# 改善箇所説明図

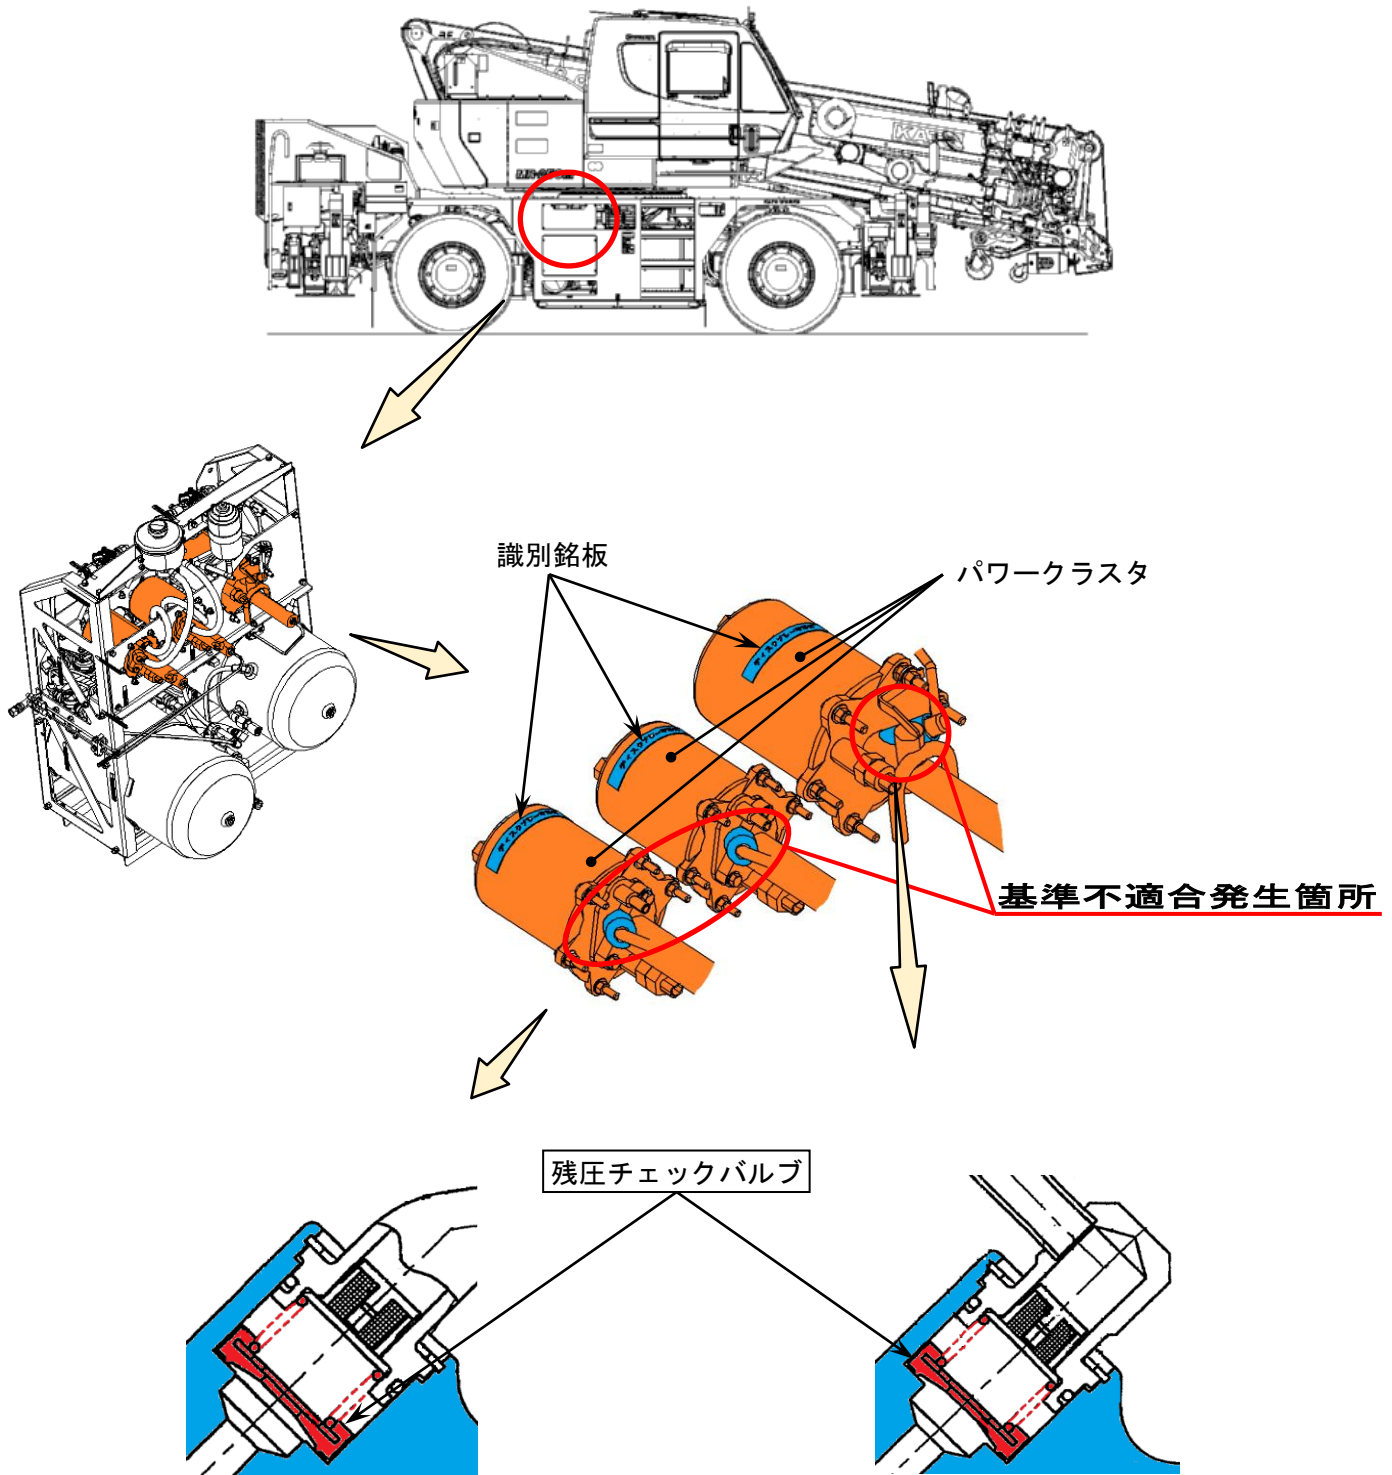
ホイール・クレーンの制動装置において、主ブレーキのパワークラスタの選定が不適切なため、ブレーキペダルを離してもブレーキ液圧回路に残圧が生じるものがある。そのため、主ブレーキが引きずり、最悪の場合、ブレーキパッドが過熱し、制動力が低下するおそれがある。

全車両、パワークラスタの残圧チェックバルブを外す。

注 :  は、取り外す部品を示す。

識別 : 識別銘板をパワークラスタの胴部に貼付する。
